Mission régionale d'autorité environnementale
ÎLE-DE-FRANCE

**Avis délégué
sur le projet d'ensemble immobilier « Haut du
Roy »
Sarcelles (95)**

N° 011789/A P
du 17/04/2026

Figure 8: Situation du projet / au Sdrif : placer la nature au cœur du développement régional (EI, figure 212)

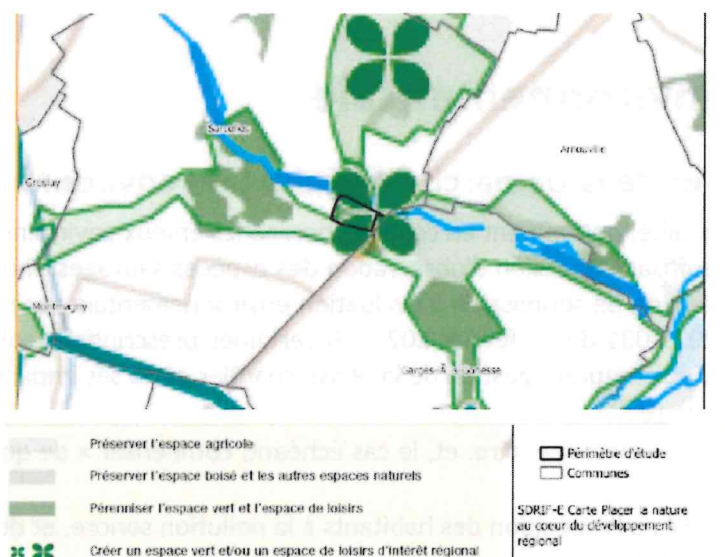
Le Sdrif-e prévoit de sanctuariser l'armature verte dans le secteur du projet, et d'y créer ou d'étendre un espace vert d'intérêt régional de plus de 5 ha. L'étude d'impact estime que « l'opération apparaît en cohérence » avec ces orientations (EI, p255), compte-tenu notamment de l'aménagement d'espaces verts dans le cadre du projet (exemple : le jardin central). L'Autorité environnementale estime cependant que l'artificialisation nette induite par le projet (sur 23 000 m²) va à l'encontre de ces orientations. Le projet va artificialiser l'armature verte du Sdrif, au lieu de la sanctuariser, et va ainsi compromettre la possibilité de créer un espace vert public de cinq hectares dans le secteur.

Figure 9: OAP du Haut du Roy (figure 213)

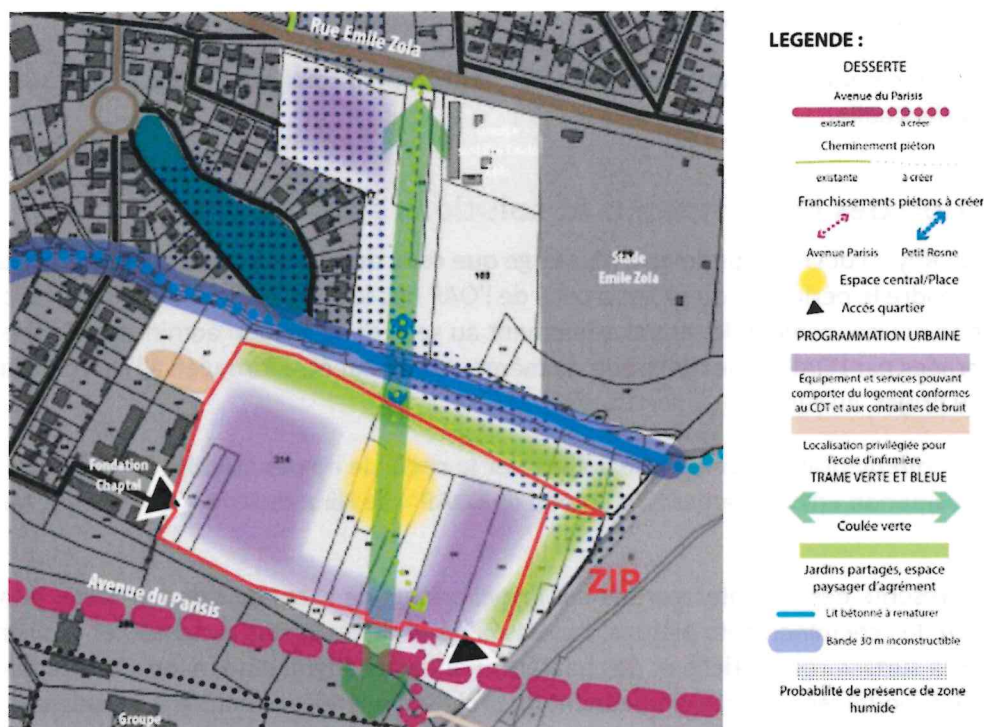
La commune de Sarcelles a engagé en 2024 une procédure de modification simplifiée n°3 de son PLU, visant notamment à ouvrir à l'urbanisation dans le règlement graphique le secteur de l'OAP (passage de UG / AUc à UA). Un dossier de demande d'examen au cas par cas a été déposé auprès de la MRAe en 2024. L'Autorité environnementale a ensuite rendu un avis conforme en date du 30 octobre 2024, concluant à la nécessité de réaliser une évaluation environnementale de cette procédure. Selon l'étude d'impact, cette évaluation environnementale est en cours d'élaboration et devrait être déposée auprès des services de l'Etat « mi-octobre » (a priori, 2025). Or, L'Autorité environnementale n'a pas été saisie sur cette procédure qui pourrait par ailleurs être incompatible avec le Sdrif, compte-tenu des remarques précédentes.

(2) L'Autorité environnementale recommande à la commune de Sarcelles, de démontrer la compatibilité

de la procédure de modification simplifiée n°3 de son PLU avec le Sdrif, qui prévoit dans le secteur du projet, de sanctuariser l'armature verte et de créer un espace vert public de plus de cinq hectares.

Figure 13: trame verte et bleue communale (source : rapport de présentation du PLU de Sarcelles, 2019) ; les trames d'espaces ouverts sont en vert clair, et les continuités écologiques associées sont en pointillés oranges

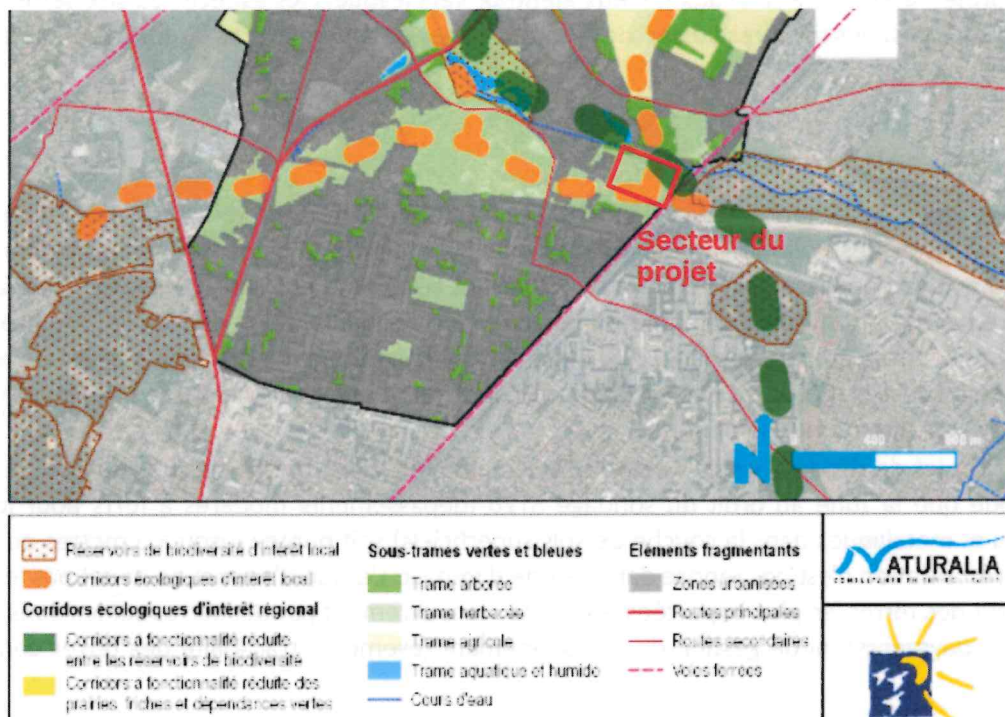
Le projet s'implante également à l'intersection de deux trames d'espaces ouverts, également identifiées au PLU de Sarcelles (EI, figure 111). Alors que le projet va fragmenter une grande partie de l'emprise de ces trames, cet impact n'est pas évalué dans l'étude.

(10) L'Autorité environnementale recommande de préserver le boisement situé au nord du site, maintenir ou renforcer la fonctionnalité de la continuité arborée du SRCE traversant le site, et évaluer et prendre en compte les incidences du projet sur la trame herbacée intercommunale.
